| 製品分類 | MPU&MCU                           | 発行番号   | TN-SH7-A581A/J | Rev.   | 第1版 |
| 題名   | マルチメディアカードインタフェース(MMCIF)の誤記訂正について |        | 情報分類           | 技術情報   |     |
| 適用製品 | HD6417720                         | 対象ロット等 | 関連資料           | SH7720 ハードウェアマニュアル Rev2.00 (RJJ09B0027-0200) |     |

SH7720 ハードウェアマニュアル Rev2.00 のマルチメディアカードインタフェース(MMCIF)に、誤記、及び記載漏れがありましたので、訂正のご連絡をいたします。

1. 31-21ページ 「31.3.19 DMA コントロールレジスタ(DMACR)」 に制限事項を追加。

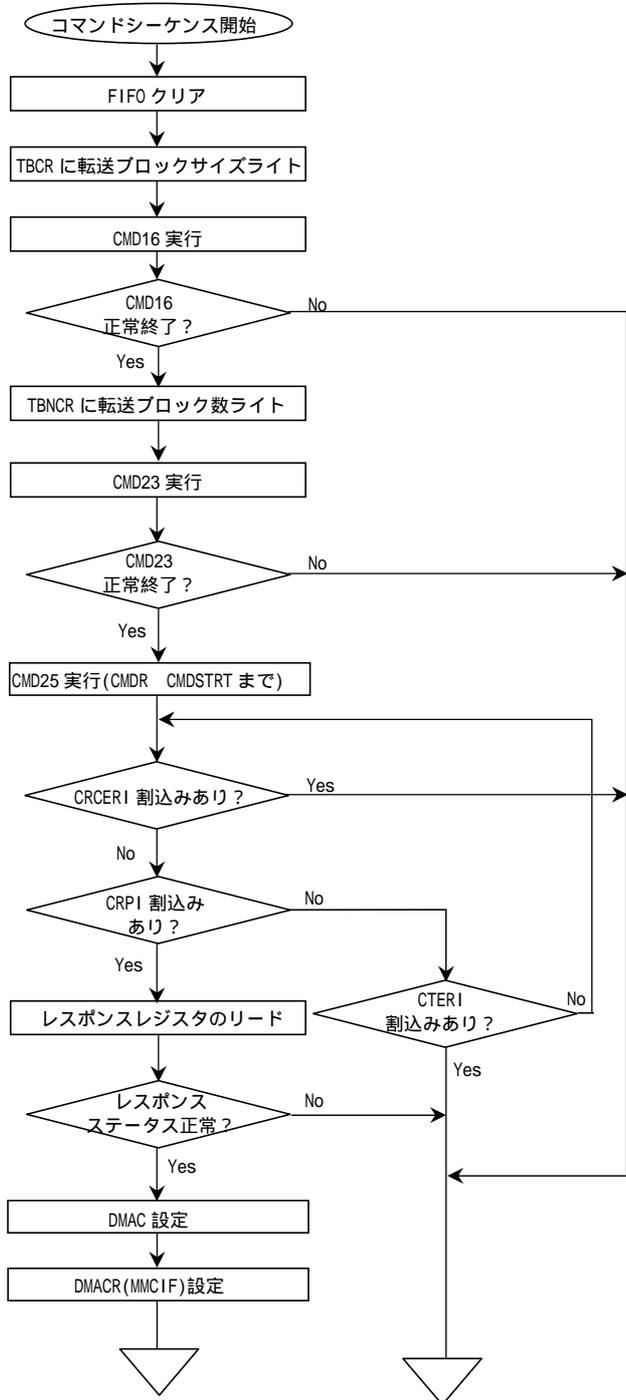
(誤) DMACR は、DMA 要求信号出力を制御します。DMAEN でDMA 要求信号の許可、禁止を設定し、SET2～SET0 で設定した値によりDMA 要求信号を出力します。

(正) DMACR は、DMA 要求信号出力を制御します。DMAEN でDMA 要求信号の許可、禁止を設定し、SET2～SET0 で設定した値によりDMA 要求信号を出力します。

マルチブロック転送のコマンド(CMD18、CMD25)を実行する前に本レジスタを設定してください。

オートモードはopen-endedマルチブロック転送には使用できません。
